WSG TB Langenau (WSG-ID 631-163)

VERMERK

über die Festlegung der Schutzgebietsgrenzen für das Wasserschutzgebiet (WSG) für die Trinkwassergewinnungsanlage „Tiefbrunnen (TB) Langenau“ in der Gemarkung Magdlos der Gemeinde Flieden, Landkreis Fulda

Abbildung 1: Vorgeschlagene Abgrenzung der Zone III im hydrogeologischen Gutachten vom 19.03.2024 (gelbe Linie)

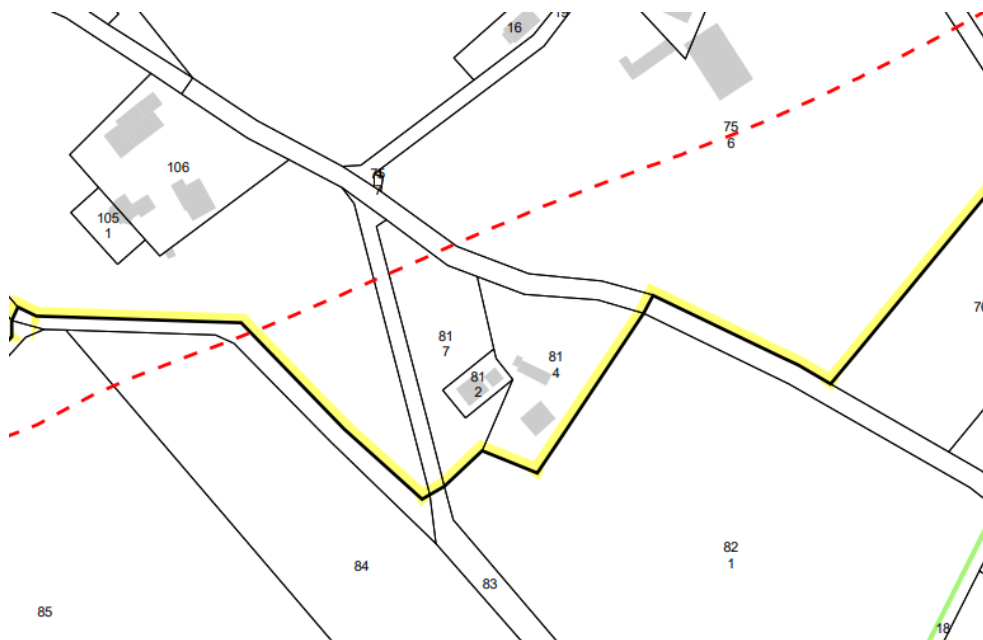
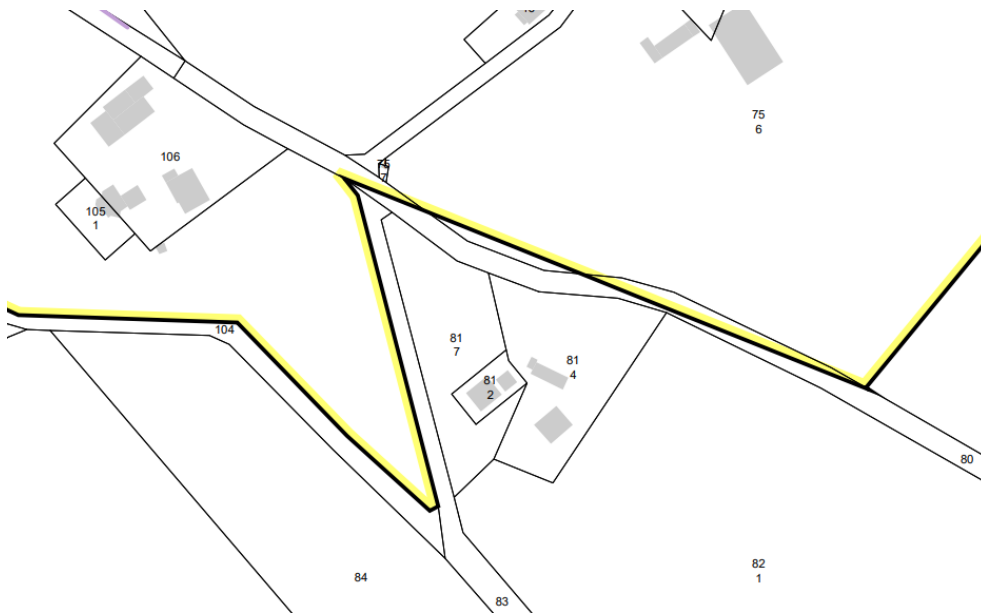
Die **Flurstücke 81/2 und 81/4, Flur 12, Gemarkung Magdlos** im Süden des Schutzgebietes befinden sich außerhalb des hydrogeologischen Einzugsgebietes, sodass von diesen Grundstücken keine Einwirkungen auf das zu schützende Grundwasser ausgehen können. Sie werden daher nicht in das WSG einbezogen.

Weiterhin befindet sich nur ein sehr geringer Anteil des **Flurstücks 81/7** innerhalb des angenommenen hydrogeologischen Einzugsgebietes. Das HLNUG schreibt in seinem Gutachten: „Die potentielle Gefährdung des zu Trinkwasserzwecken genutzten Grundwassers nimmt mit zunehmender Entfernung zur Trinkwassergewinnungsanlage ab.“. Bei der betroffenen Fläche handelt es sich zudem um Grünland, von dem grundsätzlich eine geringe Gefährdung für das Grundwasser ausgeht. Das Flurstück 81/7 wird daher nicht in das WSG einbezogen.

Da Wege an den Außengrenzen des WSG an anderen Stellen nicht in das WSG einbezogen werden, wird das **Flurstück 83** konsequenterweise ebenfalls kein Teil des WSG. Bei dem Weg handelt es sich um einen asphaltierten Feldweg mit einem geringen Verkehrsaufkommen, von dem keine relevante Gefahr für das Grundwasser ausgeht.

Abbildung 2: Abgrenzung der Zone III im Verordnungsentwurf (gelbe Linie)

Abbildung 3: Vorgeschlagene Abgrenzung der Zone III im hydrogeologischen Gutachten vom 19.03.2024 (gelbe Linie)

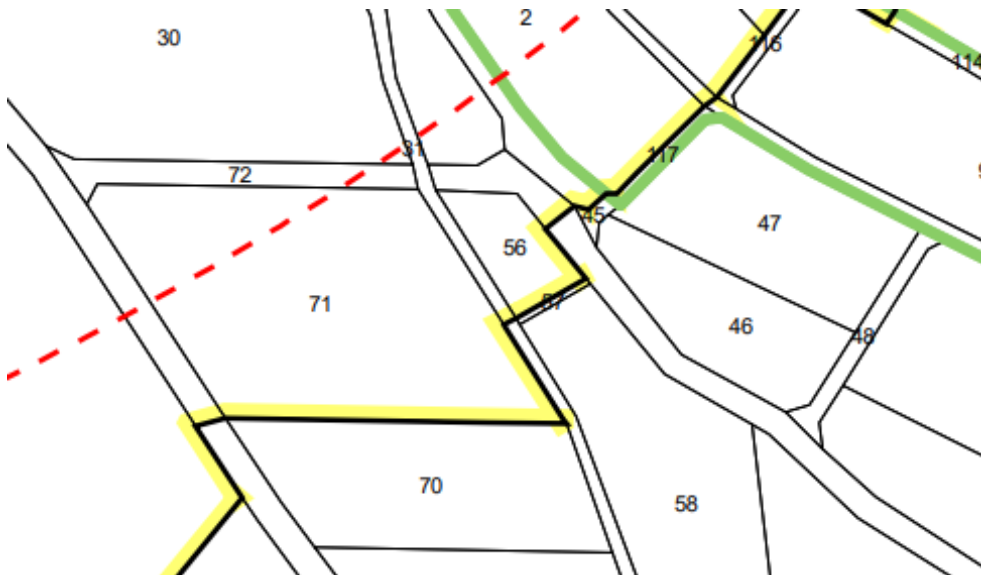
Da das **Flurstück 71, Flur 12, Gemarkung Magdlos** nur zu einem geringen Teil im hydrogeologischen Einzugsgebiet liegt und es sich um Grünland mit einem geringen Gefährdungspotential handelt, wird es nicht einbezogen. Bezüglich der angrenzenden Wege (**Flurstücke 72 und 73**) gilt das gleiche wie für Flurstück 83.

Flurstück 56 liegt vollständig außerhalb des hydrogeologischen Einzugsgebietes und wird deshalb nicht in das WSG einbezogen.

Abbildung 4: Abgrenzung der Zone III im Verordnungsentwurf (gelbe Linie)

Abbildung 5: Vorgeschlagene Abgrenzung der Zone III im hydrogeologischen Gutachten vom 19.03.2024 (gelbe Linie)

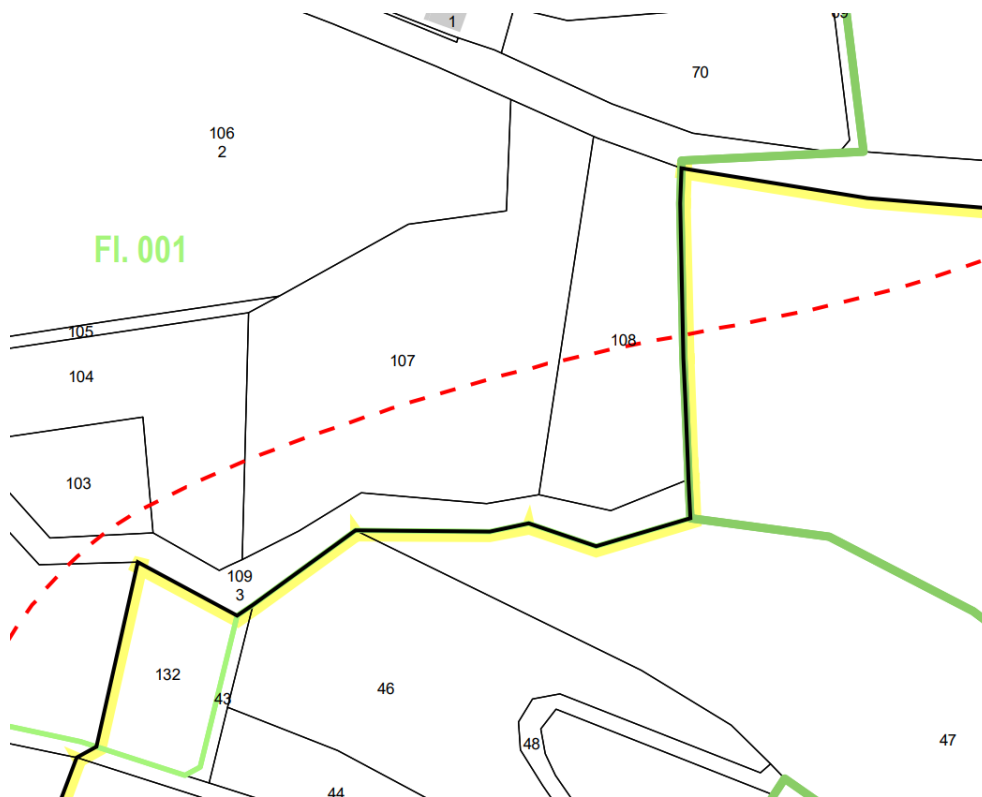
Die beiden **Flurstücke 107 und 108, Flur 1, Gemarkung Buchenrod** im Norden des Schutzgebietes liegen hingegen zu einem nicht unerheblichen Teil (bis zu 50%) im hydrogeologischen Einzugsgebiet und werden daher in das WSG einbezogen. Durch die Einbeziehung dieses Waldstücks wird die Abgrenzung im Gelände zudem leichter nachvollziehbar, da diese nun überwiegend entlang der Waldrandes verläuft.

Abbildung 6: Abgrenzung der Zone III im Verordnungsentwurf (gelbe Linie)
